## IGAZSÁGÜGYI MŰSZAKI SZAKÉRTŐ VÉLEMÉNYE

Ügyiratszám: 33012/N/551/2022.

Tárgy: Eger, Frank Tivadar út 5. alatti Bitskey Aladár Uszoda  
csapadékvíz elvezetésének vizsgálata,  
előzetes bizonyítás céljából, nemperes eljárásban

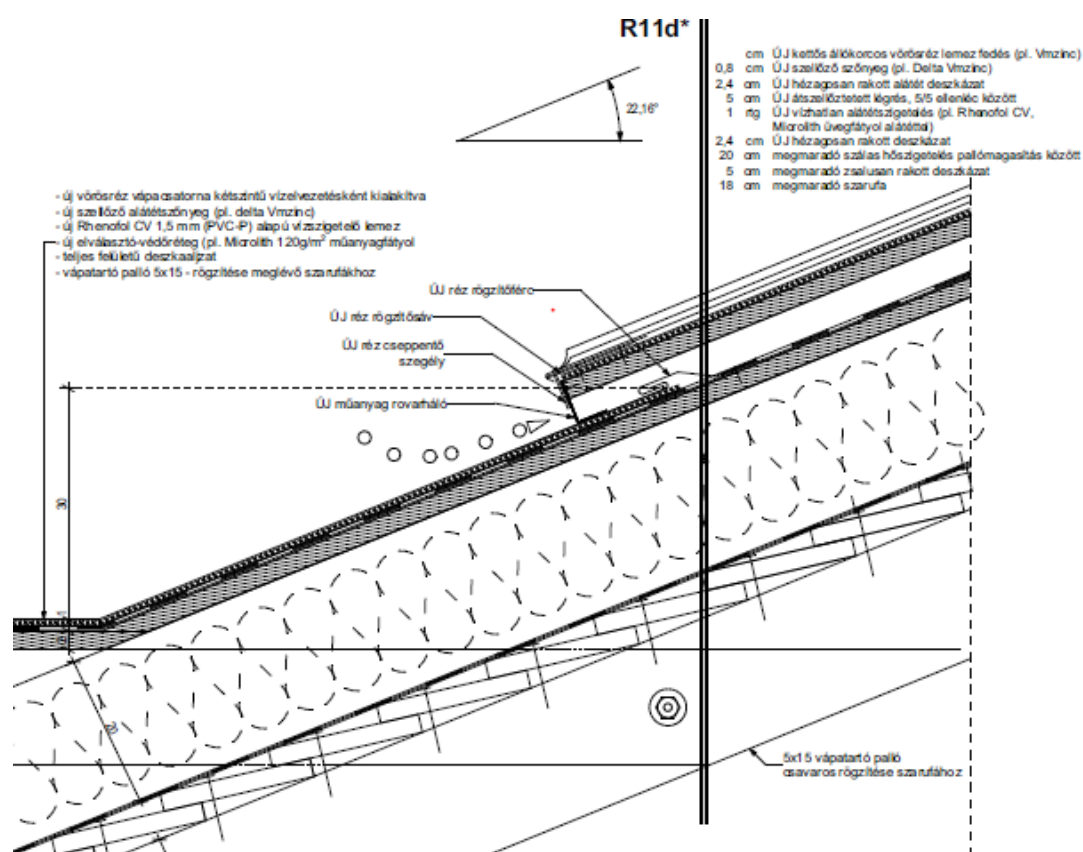
Az előbbi részlettervből kiemelt rétegrendi felsorolás megfelelően tervezett.

A vápákban a vízszigetelő lemez és rézlemez ráfedése tervszinten a szükséges 30 cm magasságig fel van vezetve. **Ez megfelelő!**

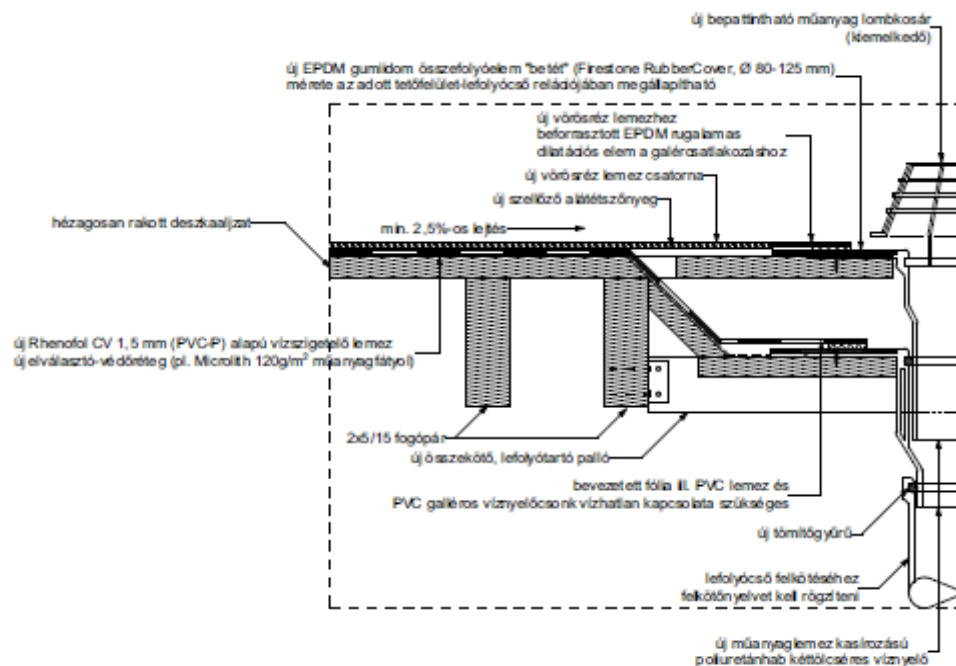
A vápákban elhelyezendő összefolyók tervi megoldása. A kettős megoldású összefolyón a rézlemezen képzett vízlevezetés lenne az elsődleges. A PVC-P lemezen esetleg sérülés okán lefolyó víz a másodlagos vízlevezetés lenne. Ezzel kettős vízbiztosítás alakul ki.

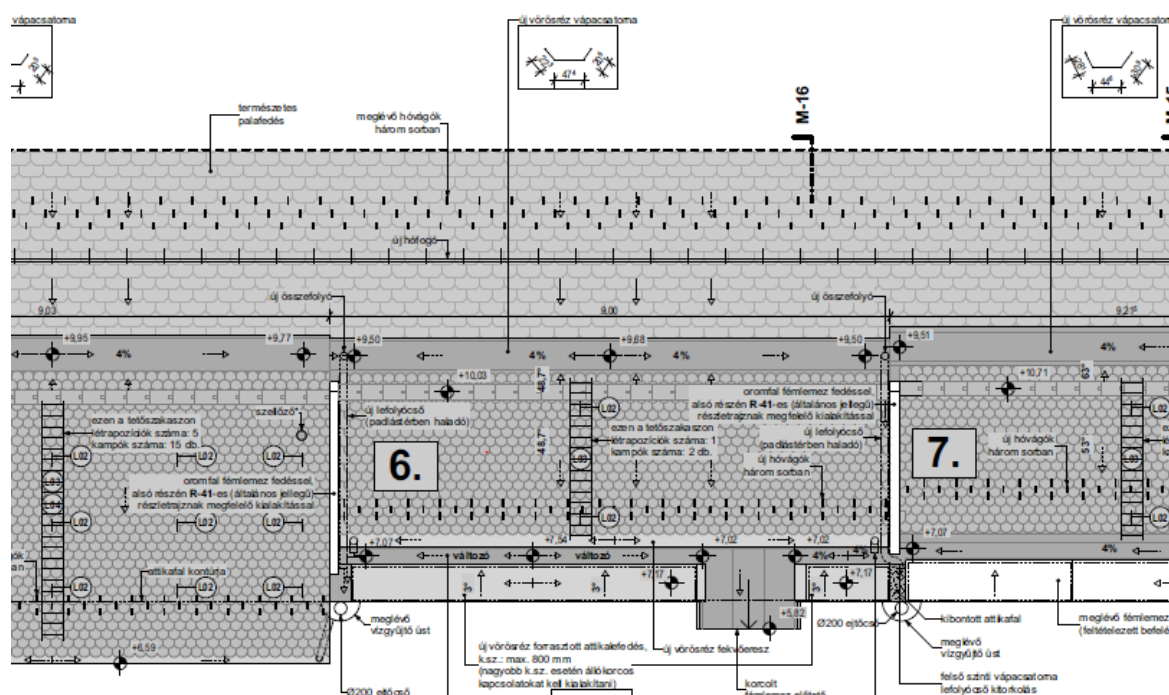
Az Északi sarokrész felújításának terve. A vápa fenékszíntje itt magasponton van, végig rézlemezzel burkolt.

Az Észak-Északkeleti oldal vápáinak tervezett megoldása. A vápa végig rézlemezzel bélelt. Az utcai oldalon lévő tetőkön a gerincfedésnél mindkét oldalon kétsoros fedés is tervezve van. A lejtések 4 %-os mértékűre tervezettek.

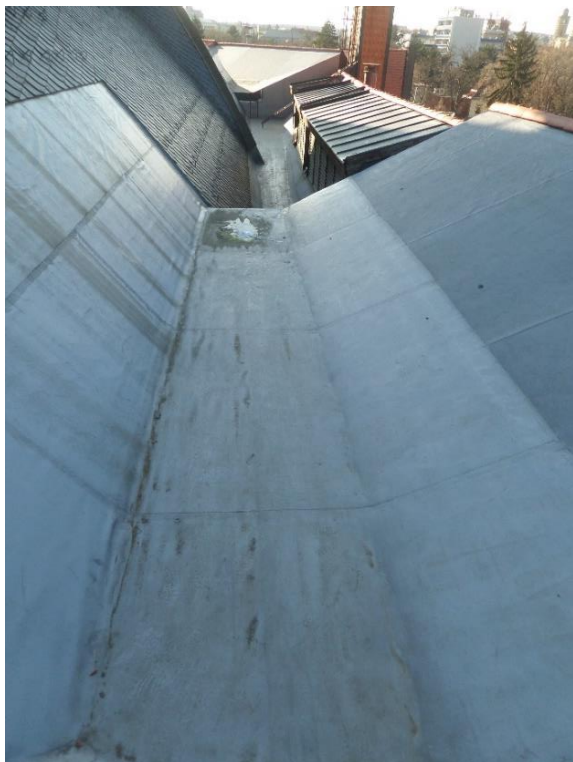
Itt **a vápa lejtése** a Kazánház irányába **1,5 %**, kis felületű lefolyástalan fenéklemez szinttel a Kazánház felőli végében. Itt sem készült EPDM lemez vápabélelés(?). (a kiviteli terv 8.sz. tető felülete)

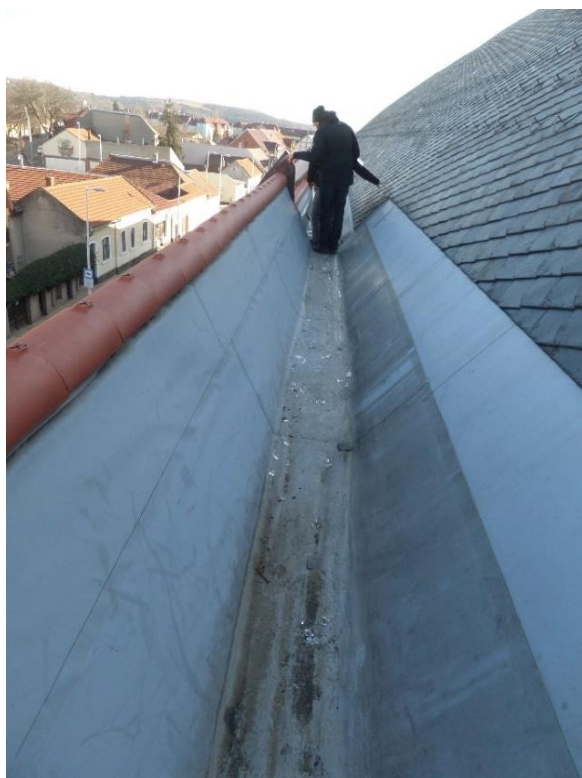
**23.sz. fotó** az előbbieken ismertetett vápa további nézete az Észak-Keleti hosszoldal mentén. Látható, hogy ezen a szakaszon is a vápa PVC-P lemezzel bélelt, EPDM lemez bélelés nem készült. Továbbá nem készült lejtés korrekciós deszkacsere sem. A **lejtés változó 1,5-1,0 %-os** mértékű. Helyenként porsár szennyeződés látható. (a kiviteli terv 8.sz. tetőfelülete)

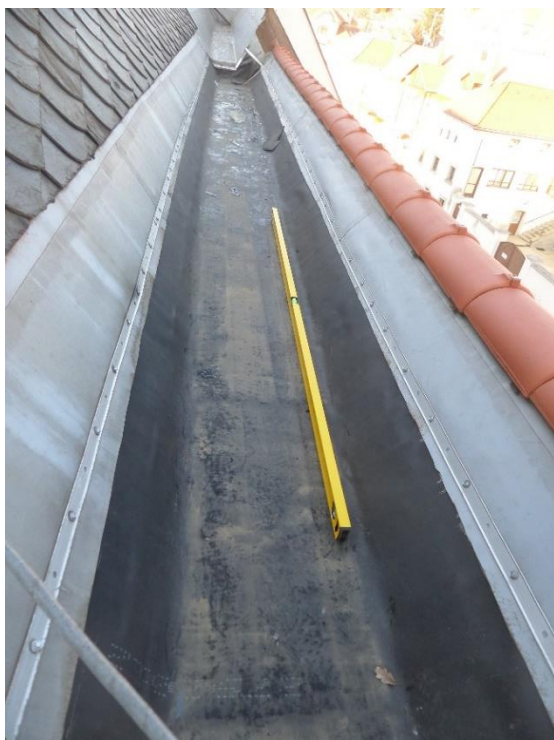
**24.sz. fotón** látható az előbbieken ismertetett vápa további nézete az Észak-Keleti hosszoldal mentén. Ezen a szakaszon is a vápa PVC-P lemezzel bélelt, EPDM lemez bélelés nem készült. A **lejtés itt 1,0 %-os** mértékű. helyenként pangó, lefolyástalan vízfelületek meglétét igazoló porsár szennyeződés látható. (8.sz. tetőfelület)

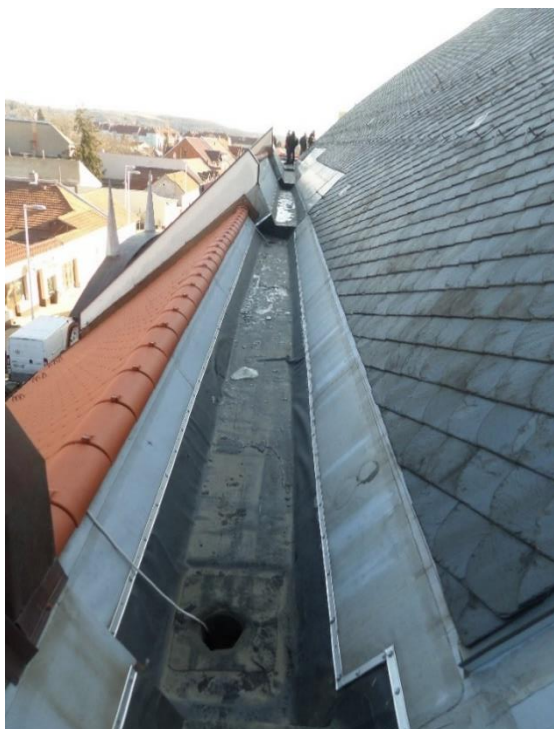
A tető ezen vápaszakaszának **lejtés korrekciója elmaradt**, a látott állapot sem a terv szerinti, amely szerint **2 db összefolyót kellett volna beépíteni**.
